改善箇所説明図

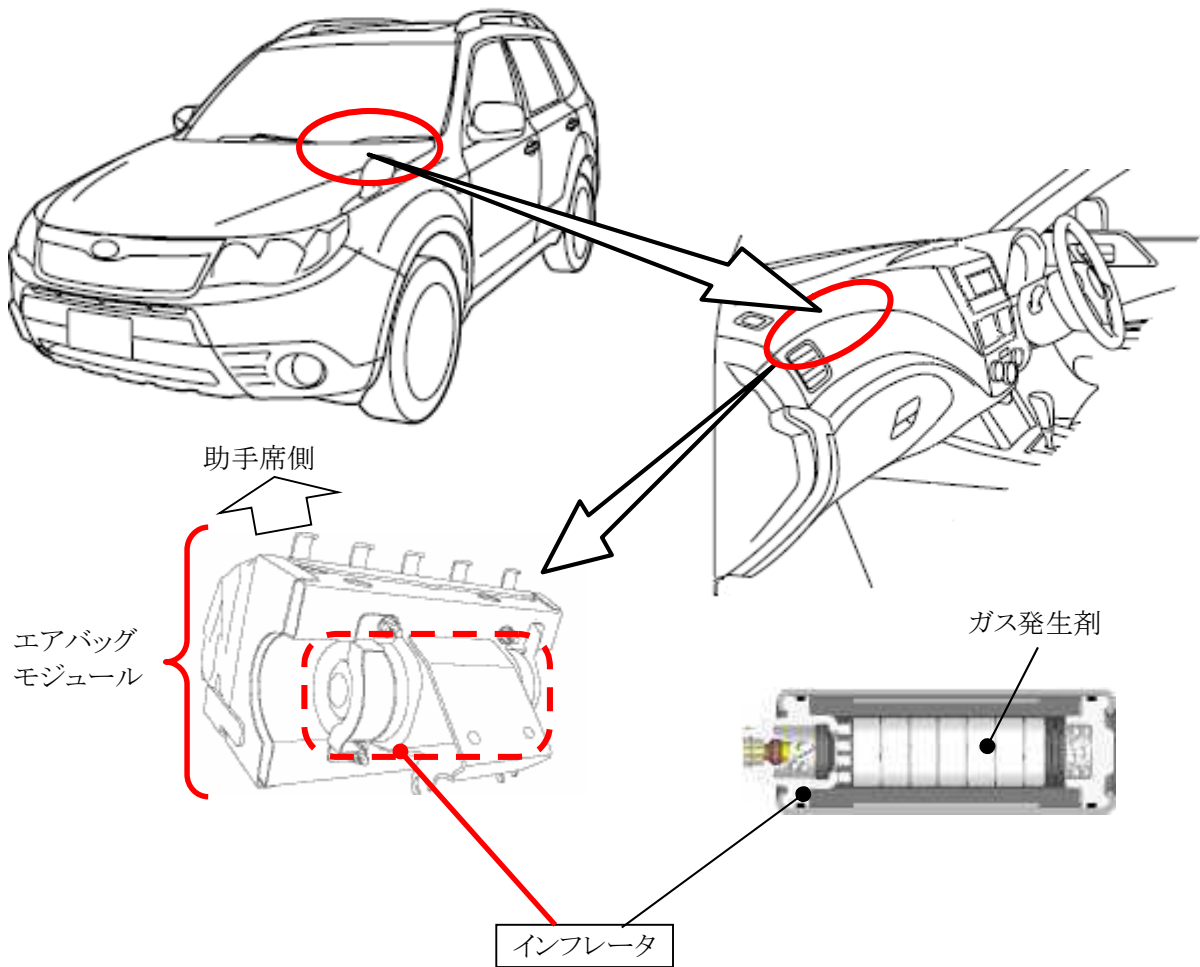
基準不適合発生箇所

助手席用エアバッグのインフレーター(膨張装置)において、ガス発生剤の吸湿防止が不適切なため、温度および湿度変化の繰り返しによりガス発生剤が劣化することがある。このため、エアバッグ展開時にインフレーター容器が破損するおそれがある。

全車両、助手席用エアバッグインフレーターを対策品に交換する。

なお、部品が供給できない場合には、暫定措置として、助手席用エアバッグの機能を停止し、助手席サンバイザー部に当該エアバッグが作動しない旨の警告を表示する。

エンジンルーム内の左ストラット取付け部の前方に黄色ペイントを3箇所塗布する。
